VYSVĚTLENÍ ZADÁVACÍ DOKUMENTACE

„Rekonstrukce a změna dispozic ubytovny v Lovosicích“

ZADAVATEL: Město Lovosice
Sídlem: Školní 407/2, 410 30 Lovosice
Zastoupený: Ing. Milan Dian, Ph.D., starosta
IČ: 00263991

V Praze dne 15.9.2021

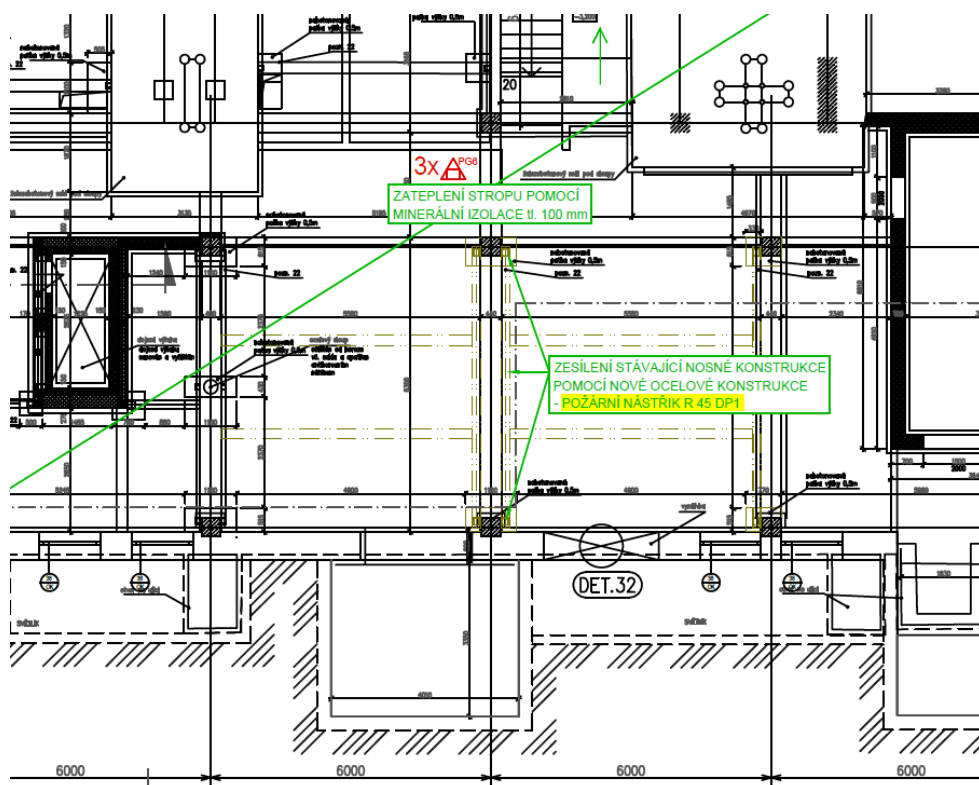
„Materiál povlakových podlah je ve VV uveden jako PVC, specifikace (Členění podlah, TAB materiálů) uvádí linoleum. Jaký materiál má uchazeč uvažovat?“

Materiál je třeba uvažovat dle stavební části PVC nebo vinyl jež splní parametry:

- útlum hluku: min 15dB
- součinitel smykového tření nejméně 0,5
- reakce na oheň: min Cfl-s1

Barevnost materiálů viz část „Členění podlah“.

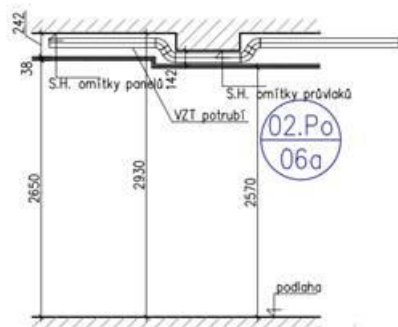
Dobrý den, prosím o upřesnění konkrétních typů podhledů, případně jejich požadované parametry. Pokusila jsem se přiřadit popsané podhledy (viz výkresy podhledů) k jednotlivým položkám VV. Je to tak správně? V každém podkladu je to pojmenováno jinak. Nemáte prosím ke zveřejnění TABULKU SKLADEB stěn? V PD jsem našla jen skladby podlah.

AKU podhled 600x600mm + snížení pro VZT potrubí
 - minerální akustické desky 24mm
 - nosný rošt výšky 38mm + závěsy
 - vážený činitel zvukové pohltivosti: $\alpha W \geq 0,6$

výrobce podhledu - ?

Dále zadavatel potvrzuje, že tak, jak jsou spárované podhledy s položkami soupisu prací. Zde vypsáné podhledy nejsou kompletní – některé položky se opakují i v dalších patrech.

Nicméně jejich součet v soupisu prací je správný. Pro lepší orientaci přikládáme vysvětlení označení názvů typů podhledů:

02.Po
07

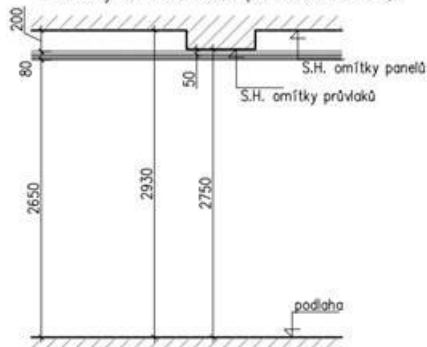
- AKU podhled
- akustické desky z dřevité vlny + minerální izolace
 - montážní profily v jedné úrovni + závěsy
 - širokopásmový
 - vážený číselník zvukové pohltivosti: $\alpha W \geq 0,8$

výrobce podhledu, tloušťka desky +

tloušťka izolace - ??

Zadavatel upozorňuje, že v rámci zadávacího řízení nelze specifikovat konkrétní výrobce. U podhledu PO_07 byla kvůli malému prostoru uvažována kompozitní deska z dřevité vlny s cementovým pojivem a nakaširovanou vrstvou kamenné minerální vlny. Projektantem uvažovaná celková tloušťka kompozitu je 50mm (5mm dřevité vlny + 45mm kamenné minerální vlny).

01.Po
01

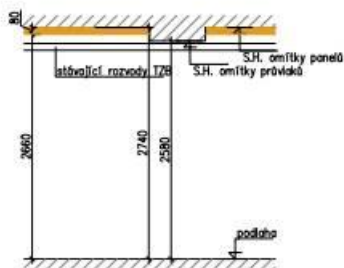
- AKU obklad
- minerální akustické desky
 - bezsparé, systémové řešení dodavatele
 - vážený číselník zvukové pohltivosti: $\alpha W \geq 0,6$

01.Po
02

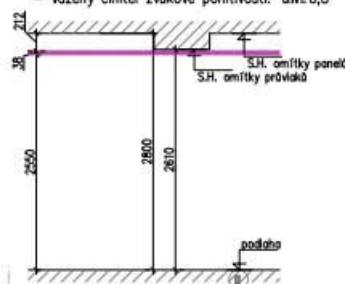
- nárazuvzdorný AKU podhled 600x600mm
- třída odolnosti vůči nárazu 2A
 - minerální akustické desky 35mm
 - fixační prvky kazet
 - nosný rošt výšky 38mm + závěsy
 - širokopásmový
 - vážený číselník zvukové pohltivosti: $\alpha W \geq 0,8$
